Projet / Project: Étude d'actualisation concernant la faisabilité d'un train haute vitesse dans le corridor Québec-Windsor

Updated Feasibility Study of a High Speed Rail Service in the Quebec City - Windsor Corridor

Titre / Title: Tracés Représentatifs / Representative Routes
Tronçon / Section: Trois-Rivières - Montréal
Nos Options de tracés / Routing Options

Projet / Project	Section	Livrable / Deliverable	No. Dessin / Drawing No.	Rev. / Rév.
P020563	500	502	03

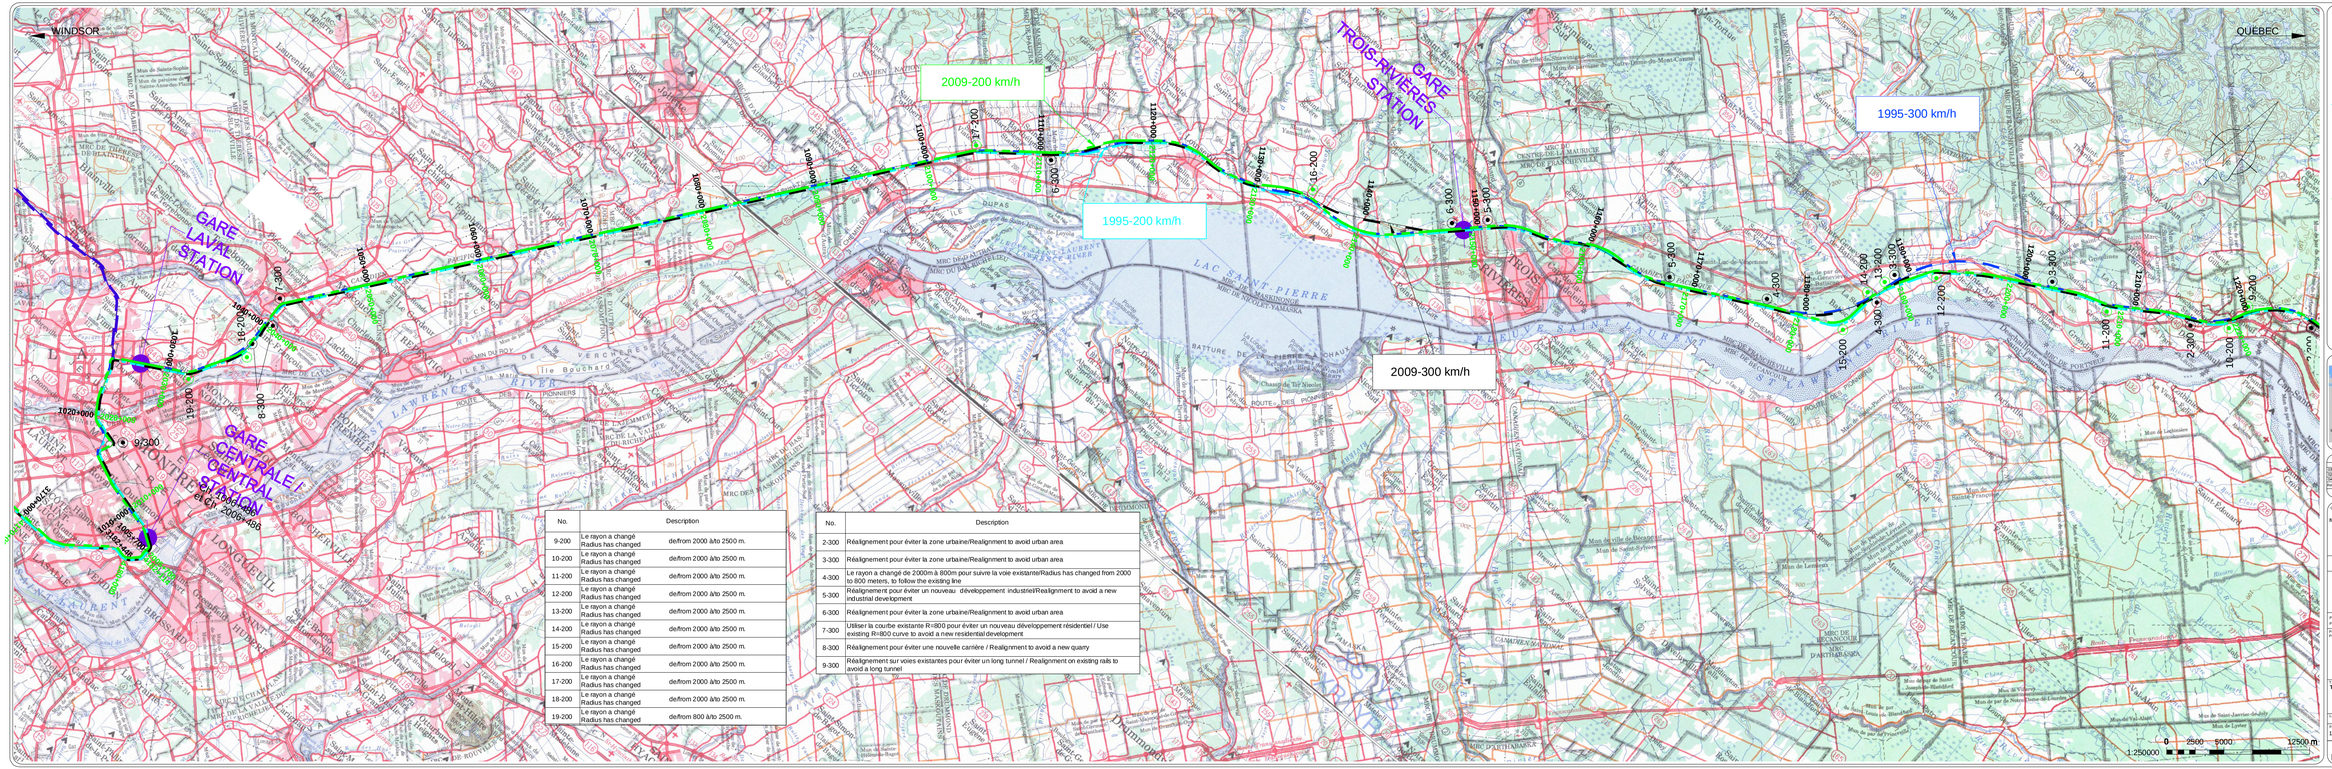
No.	Description	
9-200	Le rayon a changé Radius has changed	de/from 2000 à/to 2500 m.
10-200	Le rayon a changé Radius has changed	de/from 2000 à/to 2500 m.
11-200	Le rayon a changé Radius has changed	de/from 2000 à/to 2500 m.
12-200	Le rayon a changé Radius has changed	de/from 2000 à/to 2500 m.
13-200	Le rayon a changé Radius has changed	de/from 2000 à/to 2500 m.
14-200	Le rayon a changé Radius has changed	de/from 2000 à/to 2500 m.
15-200	Le rayon a changé Radius has changed	de/from 2000 à/to 2500 m.
16-200	Le rayon a changé Radius has changed	de/from 2000 à/to 2500 m.
17-200	Le rayon a changé Radius has changed	de/from 2000 à/to 2500 m.
18-200	Le rayon a changé Radius has changed	de/from 2000 à/to 2500 m.
19-200	Le rayon a changé Radius has changed	de/from 800 à/to 2500 m.

No.	Description
2-300	Réalignement pour éviter la zone urbaine/Realignment to avoid urban area
3-300	Réalignement pour éviter la zone urbaine/Realignment to avoid urban area
4-300	Le rayon a changé de 2000m à 800m pour suivre la voie existante/Radius has changed from 2000 to 800 meters, to follow the existing line
5-300	Réalignement pour éviter un nouveau développement industriel/Realignment to avoid a new industrial development
6-300	Réalignement pour éviter la zone urbaine/Realignment to avoid urban area
7-300	Utiliser la courbe existante R=800 pour éviter un nouveau développement résidentiel / Use existing R=800 curve to avoid a new residential development
8-300	Réalignement pour éviter une nouvelle carrière / Realignment to avoid a new quarry
9-300	Réalignement sur voies existantes pour éviter un long tunnel / Realignment on existing rails to avoid a long tunnel
